Concept voorontwerp bestemmingsplan locatie Schuttevaerkade

Reactie van de gemeente op het concept:

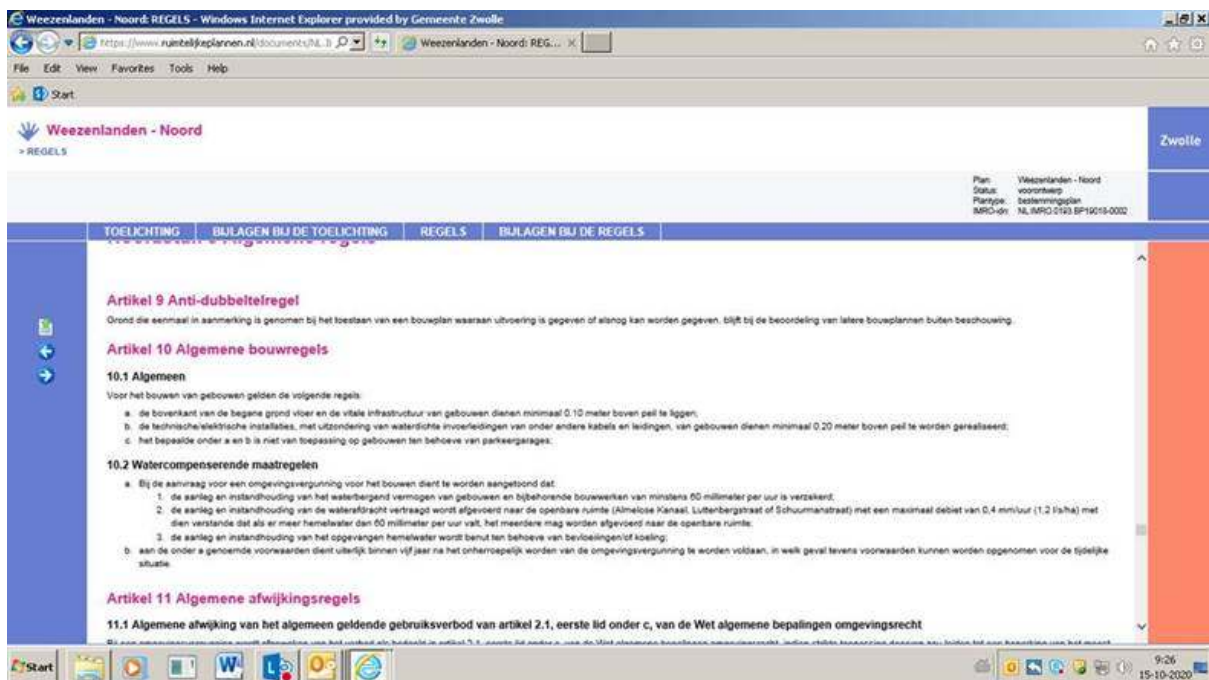
- Externe veiligheid: het westelijk deel van het plangebied maakt deel uit van de stroomzone, het oostelijk deel van het gebied 'Centrum stedelijk'. Zie onderstaande afbeelding. Graag beleidstekst hierop actualiseren.
